Sostituzione di una telecamera Paradox HD77 con una HD78F

IMMAGINE 1

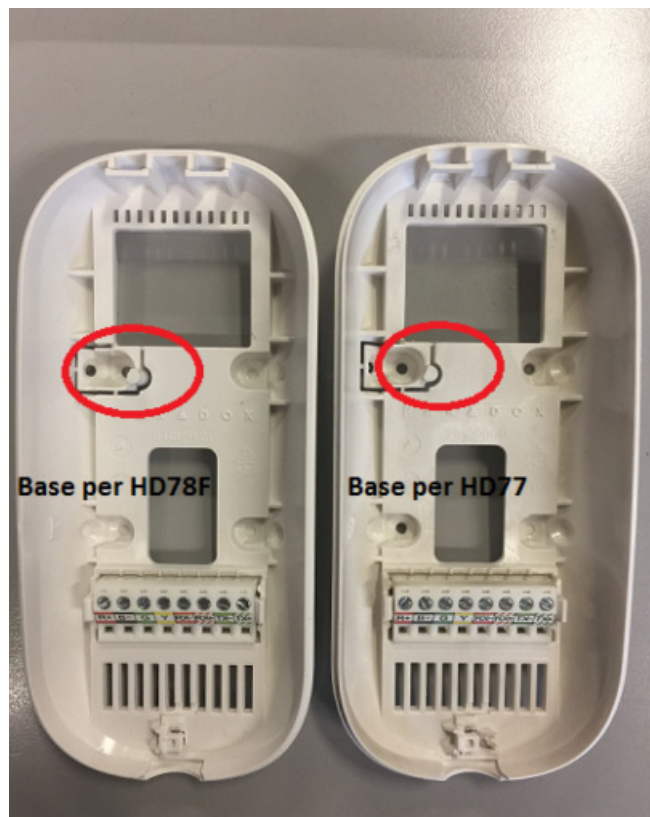
Come si può vedere dall'*immagine 1*, Paradox ha cambiato il modello di contatto anti-apertura delle telecamere (Tamper).

Per cui se viene sostituita una telecamera HD77 con una HD78F, benché meccanicamente l'operazione vada a buon fine, il sistema rileverà un guasto/allarme di Manomissione/Tamper, dovuto alla differente lunghezza del perno predisposto nella base della telecamera, vedere *immagine 2*.

Nel dettaglio: il perno per la telecamera HD78F è più lungo di quello per la telecamera HD77. Di conseguenza se si sostituisce una telecamera HD77 con una telecamera HD78 e non si sostituisce la base si avrà l'anomalia descritta sopra.

Qualora si volesse sostituire una telecamera HD77 con la nuova HD78F, che si attesta al nuovo server SWAN e utilizza la nuova applicazione Insite Gold, bisogna ricordarsi che le due basi di supporto per il fissaggio a parete o alla squadretta dedicata **SONO DIFFERENTI**, anche se sono simili
